Beoordeling bodemrapport bestemmingsplan

Aan : Gemeente Aalten, t.a.v. Hennie Scheffer
Zaaknummer : 2023EA1491
Adres/onderwerp : Warmelinckweg Aalten
Behandeld door : Philip Mensink
Datum : 21-11-2023
Opsteller rapport : Buro ontwerp & omgeving
Rapportnummer : 3855.02
Rapportdatum : 30-10-2023
Titel : Verkennend bodemonderzoek Warmelinckweg IJzerlo

Situatietekening met boorpunten/gaten/sleuven

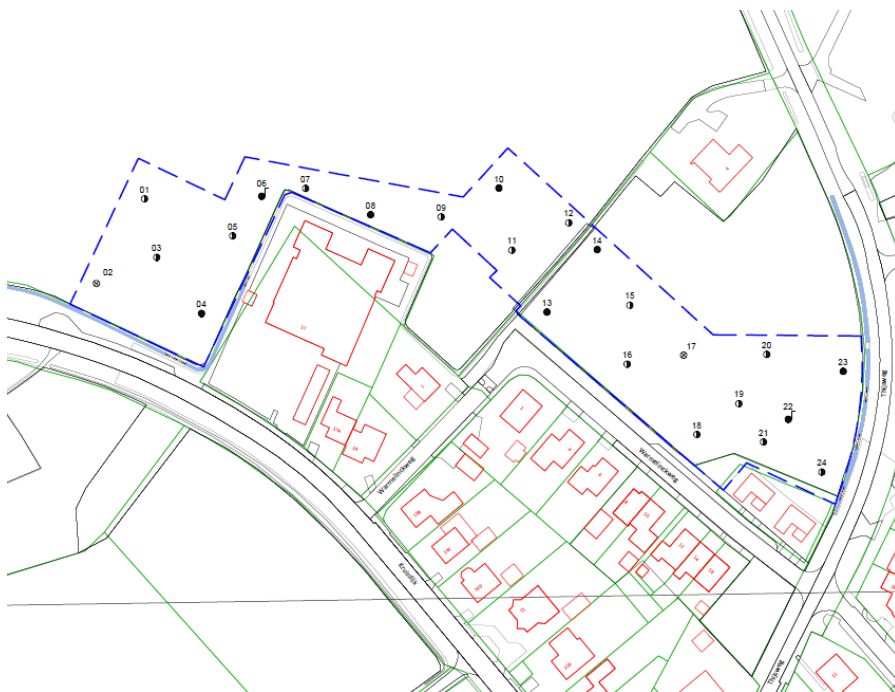
De initiatiefnemer wil op de locatie de bestemming wijzigen en woningen realiseren. In dat kader is een bodemonderzoek uitgevoerd. De resultaten van het onderzoek zijn vastgelegd in een rapport. De gemeente Aalten vraagt de Omgevingsdienst Achterhoek (ODA) het rapport te beoordelen. De beoordeling heeft betrekking op de onderzoekslocatie zoals hieronder en in bijlage 1.2 van het bodemrapport, weergegeven.

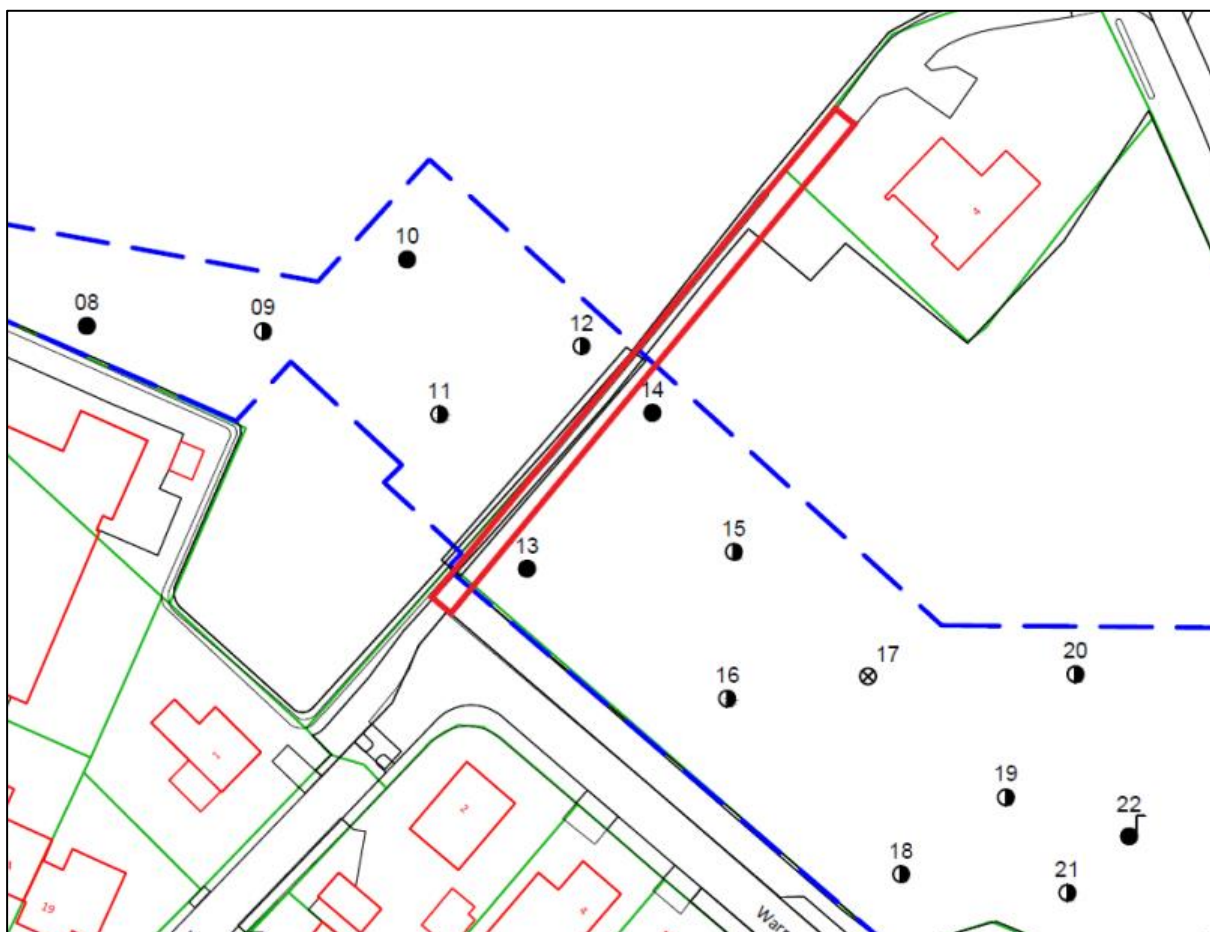
Aantal boringen en peilbuizen	: akkoord
Diepte boringen en peilbuizen	: akkoord
Plaatsing boringen en peilbuizen	: niet akkoord
Filterdiepte	: freatisch
Wachttijd peilbuis (1 week)	: akkoord
Wijze van bemonstering akkoord (let op bij vluchtig; steekbus)	: ja
Positie en diepte proefsleuven/-gaten	: niet van toepassing

Het veldwerk is uitgevoerd volgens het onderzoeksprotocol en hiervoor geldende richtlijnen. In het vooronderzoek is naar voren gekomen dat er in het verleden een toegangsweg richting Thijsweg 4 heeft gelopen. Hiervoor zouden twee boringen ter plaatse van de weg worden gezet, wij vermoeden dat het gaat om boringen 13 en 14. Echter blijkt uit de boorprofielen dat ter plaatse van de boringen de bodem ongeroerd is, de boringen zijn vermoedelijk niet ter plaatse van de voormalige toegangsweg geplaatst. In onderstaande afbeelding is de vermoedelijke ligging van de voormalige weg weergegeven in het rood.

De ODA adviseert om aan de bestemmingsplanprocedure de volgende voorwaarden te verbinden om te zorgen dat de bodemsituatie geschikt wordt gemaakt:

- Indien ter plaatse van de voormalige toegangsweg graafwerkzaamheden plaatsvinden en puin wordt aangetroffen dient het werk ter plaatse van de vml. toegangsweg stilgelegd te worden en moet de vml. toegangsweg aanvullend onderzocht worden conform de NEN5740 en NEN5707.
